杭钱塘工出【2023】11号钱塘芯科园二期变配电网工程

(招标编号: HZGX202410-005)

答疑（补充）文件

日期: 2025 年 01 月 23 日

2#配电房布置位置：

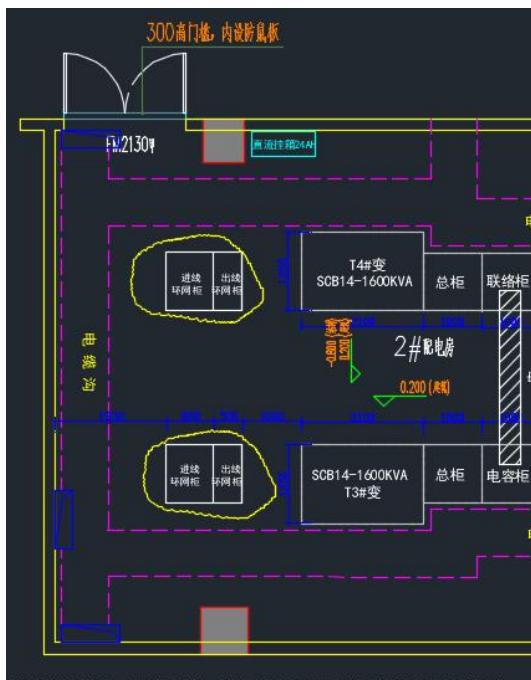
二、2#、3#配电房中配置环网柜，为了保证环网柜的稳定供电，需要配置直流屏。但图号 S-D101-12、S-D101-13、S-D101-36 和招标清单中均未配置直流。请明确，2#、3#配电房是否需要配置直流屏？

回复：2#、3#配电房因加装了断路器环网柜，所以需要设置直流屏，配电间内设置挂壁式直流屏，24AH/DC110V 即可。此项内容已在更新后的工程量清单内进行调整，更新后的清单可于本次答疑补充公告发布的网页自行下载获取。
